使用前検査変更申請書

廃炉発官R4第169号
令和5年1月16日

令和4年8月24日付け廃炉発官R4第82号をもって申請した
放射性液体廃棄物処理施設及び関連施設に係る使用前検査申請書の
記載事項を変更したため、東京電力株式会社福島第一原子力発電所
原子炉施設の保安及び特定核燃料物質の防護に関する規則第19条
第3項の規定により、次のとおり変更内容を説明する書類を提出します。

検査範囲図

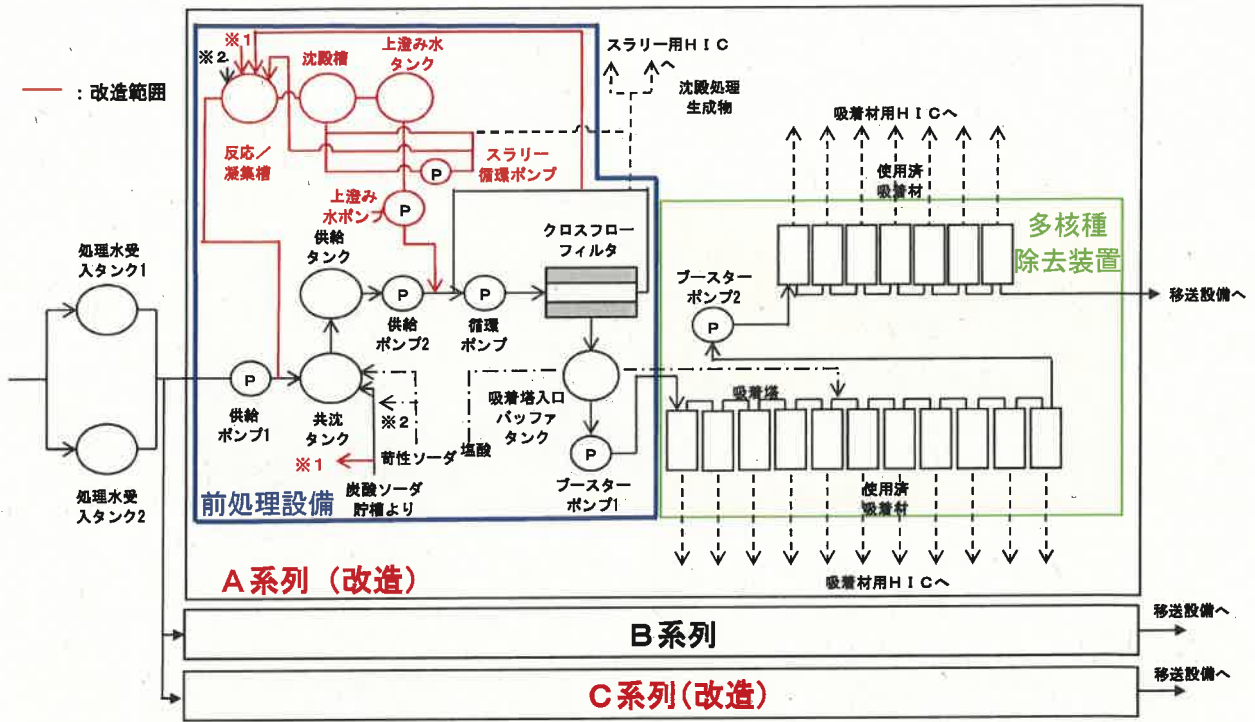
- ・ 使用前検査対象の適正化のため「申請に係る発電用原子炉施設の概要」を変更する。
- ・ 検査範囲の明確化のため「検査範囲図」を変更する。

増設多核種除去設備建屋 堰

■ 堰・H500 ※

□ 堰 (クレーンレール基礎) : H800 ※
